改善箇所説明図

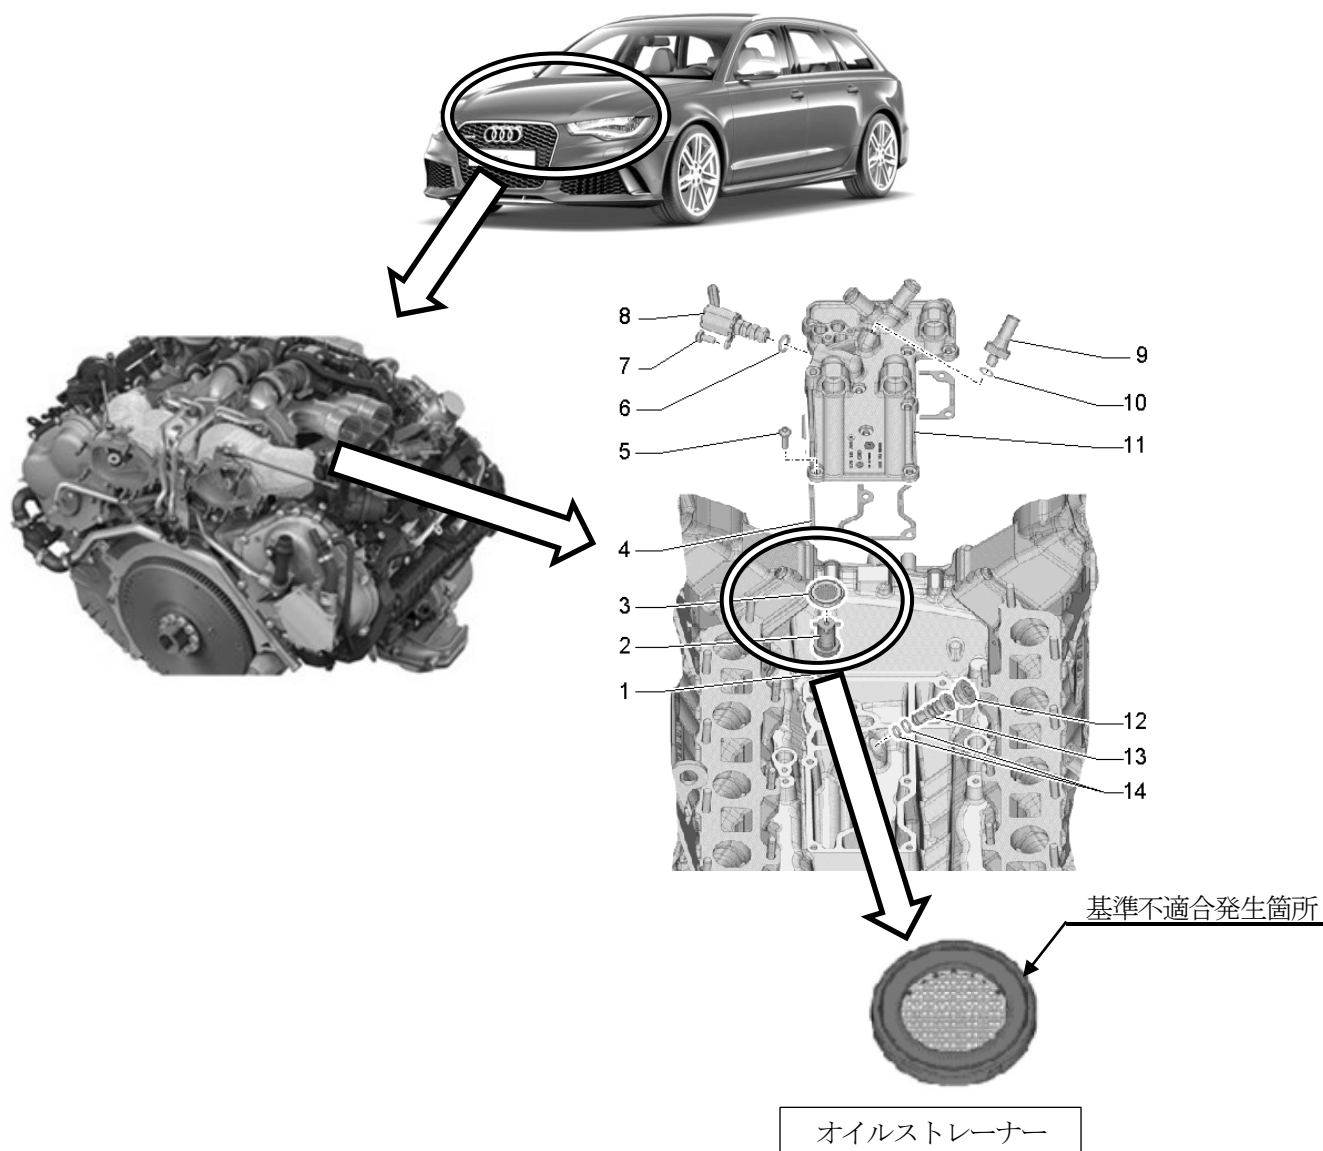
ターボチャージャーへのオイル供給ラインに取り付けられているオイルストレーナーにおいて、当該ストレーナーのメッシュサイズが小さすぎるため、オイルストレーナーにオイルの沈殿物が付着することがある。長期間、車両を使用することにより沈殿物が増加すると、オイルストレーナーがつまり、ターボチャージャーへ十分なオイルを供給できなくなり、最悪の場合、エンジンの出力低下やエンジンが停止するおそれがある。

全車両、当該オイルストレーナーを対策品と交換する。また、ターボチャージャーを点検し、必要であれば新品と交換する。
